VYSVĚTLENÍ ZADÁVACÍ DOKUMENTACE č. 4

„Městská knihovna, Staré náměstí 134 a 135, Sokolov“

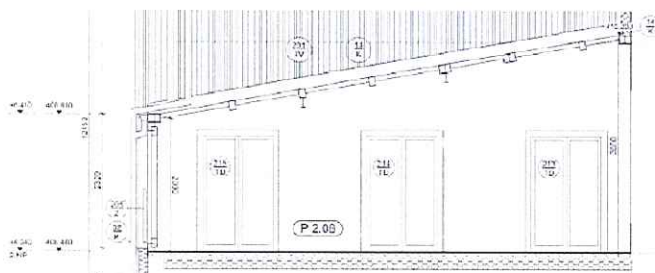
- Ve výkazu výměr chybí D+M nosného roštu na dřevěnou provětrávanou fasádu.
2. V projektové dokumentaci chybí schéma jednotlivých elektrorozvaděčů.
 3. Jaká je dimenze UPS vzhledem k rozběhovým proudům výtahu a ventilátoru?

Dotaz č. 3 - UPS má hodnotu 15kVA/12kW/25A. Předpokládáme, že evakuační výťah 6,25kW (nejdou přesné hodnoty výberu dodávky) bude s frekvenčním měničem - záběr. proud cca 10A, pož. ventilátor má 1,35kW/2,5A - tj záběr. proud 12A, možné je snížení softstartérem dle skutečné dodávky ventilátoru, ostatní je nouzové osvětlení. Pož. zařízení musí běžet 60 minut, což se týká velikosti baterií.

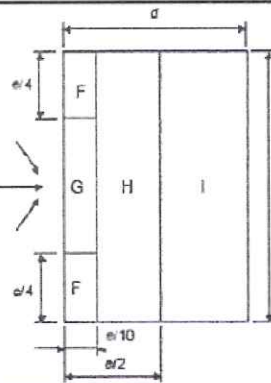
4. Výplně otvorů – POZ magnety – O jaké magnety se jedná? Zápustný? Přídržný?
 5. Ve stavebnictví je vzhledem k technickým parametrům některých materiálů či částí stavby běžnou praxí, že generální zhotovitel neposkytuje delší záruku na zabudovaný materiál, než je záruka za použitý materiál, kterou mu jsou vzhledem k jeho charakteru a vlastnostem resp. k celkovým technickým parametrům schopni poskytnout samotní jeho výrobci. Vzhledem k omezení záruční doby na předmětný materiál na 24 měsíců ode dne předání a převzetí od jeho výrobce je fakticky vyloučeno, aby Vám jakýkoliv poctivý stavební dodavatel pravdivě prohlásil, že Vám poskytne záruku za jakost celého díla ve lhůtě 60 měsíců ode dne předání a převzetí celé stavby tak, jak je vymezena v čl. XIII. odst. 13.2. návrhu smlouvy o dílo. Tato běžná praxe ve stavebnictví vychází také ze zákonné úpravy právního jednání, jakož předmětem je nemožné plnění. Podle § 580 odst. 2 občanského zákoníku je neplatné takové právní jednání, pokud má být podle něho plněno něco nemožného. V případě prohlášení záruky o jakosti díla jde o smluvní podmínku, která je vzhledem k faktickým technickým parametrům užitého materiálu fakticky nesplnitelná. V těchto intencích by také měla být posouzena záruka za jakost celého díla, kterou dodavatel poskytuje, tj. byla by v rozsahu prohlášení ohledně částí díla z materiálu, jehož technické parametry vylučují záruku delší 24 měsíců, neplatná. Proto v zájmu právní jistoty o obsahu záruky za jakost díla a v souladu s běžnou praxí ve stavebnictví žádáme o přeformulování ustanovení čl. XIII. odst. 13.2. návrhu smlouvy o dílo tak, aby u materiálu a výrobků doplněných záručním listem výrobce platila tato záruční doba, nejméně však v délce 24 měsíců.

Dotaz č. 4 - Přidržený magnet s univerzálním držákem 160mm pro montáž na stěnu nebo 181mm na podlahu, 850N (85kg) s ochrannou diodou a vypínacím tlačítkem, včetně kotvy s kloubem GT63R006, 24Vss/ 92mA, magnet IP54, připojení IP42, rozmezí pracovních teplot -5°C až 50°C, rozměry 90x80x(160/181)mm, certifikát 0786-CPD-21086. Samostatný díl montující se na hotové dveře. Viz výkaz výměr 03.07.5, D.1.4.h-EPS, pol.7017.

Magnetický kontakt instalovaný do rámu okna / dveří - dodávka dodavatele oken / dveří.

Samostatný díl, který je součástí dodávky oken pro každé křídlo s kabelem min 3metry. Viz výkaz
výměr 03.07.1, D.1.4.h-EZS, pol.1033.
